Antrag zur nächsten Sitzung des Bezirksrates am 24.03.2021

Ausführung Nebenanlagen Hochbahnsteig Ungerstraße

Abzweigung Radweg zur Steigertahlstraße

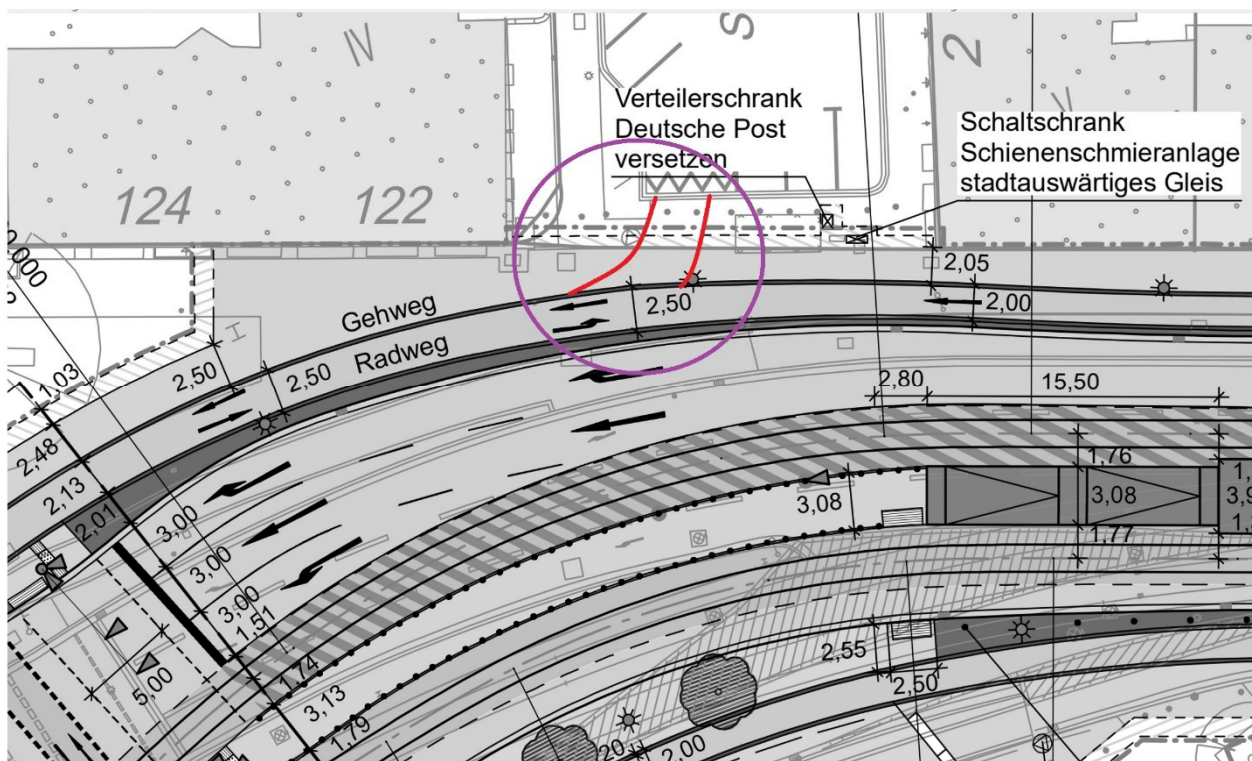
5. An der Einmündung zur Steigertahlstraße ist der Abzweig des Radweges, auch baulich sichtbar, als den Gehweg kreuzende Gabelung auszuführen.

Der geplante (und derzeitige) Anschluss der Steigertahlstraße an den Zweirichtungsradweg könnte deutlich verbessert werden, wenn Radfahrende nicht quer über den Gehweg fahren müssten (s. Anlage). In diesem Zusammenhang wäre auch die Position der an dieser Stelle in den Planunterlagen eingezeichneten Laterne zu überdenken (sofern das geplante Beleuchtungskonzept beibehalten werden soll).
